改善箇所説明図

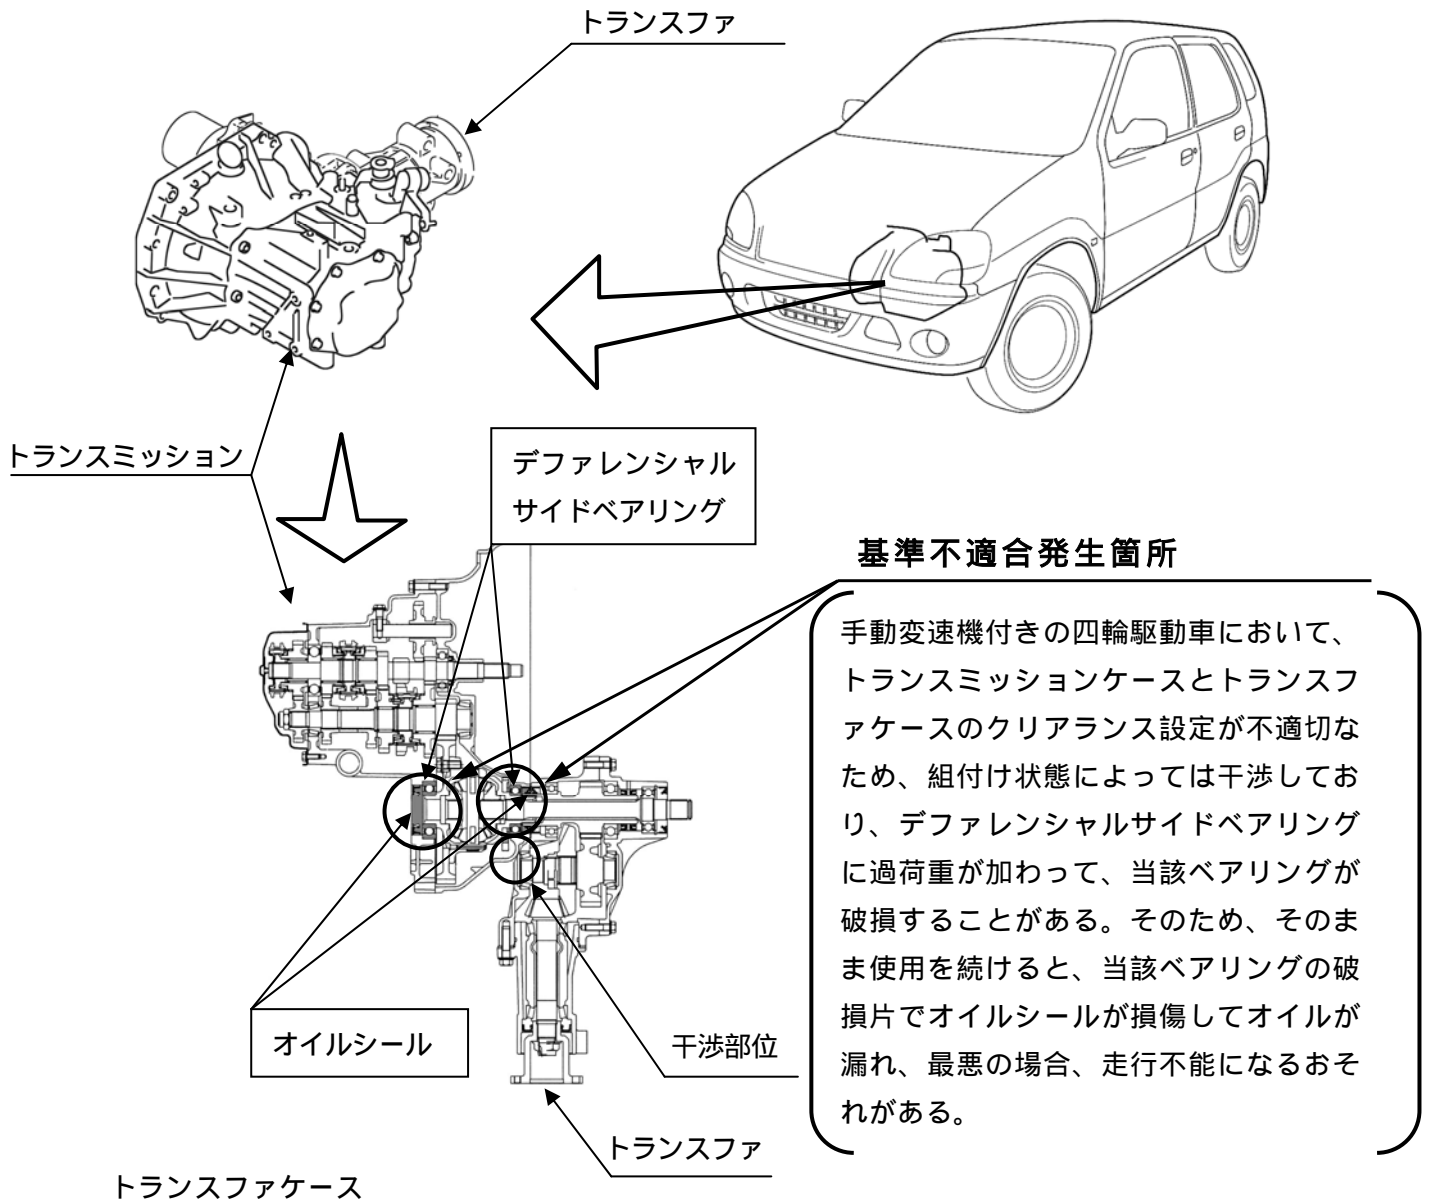
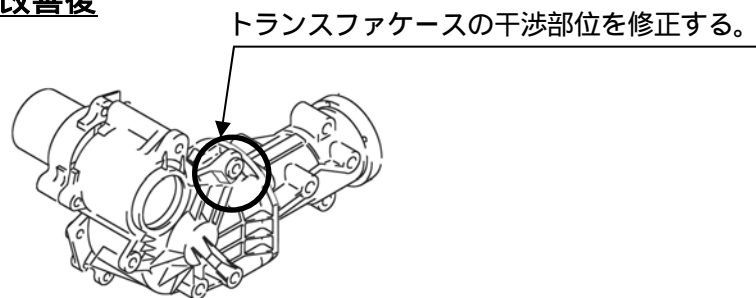
全車両、トランスミッションケースとトランスファケースの干渉の有無を点検し、干渉している場合は、トランスファケースの干渉部位を修正すると共に、デファレンシャルサイドベアリングとオイルシールを新品に交換し、さらに、トランスミッションの内部の部品を点検して、損傷が認められる場合は、当該部品を新品に交換する。また、干渉していない場合は、トランスファケースの干渉部位を修正する。
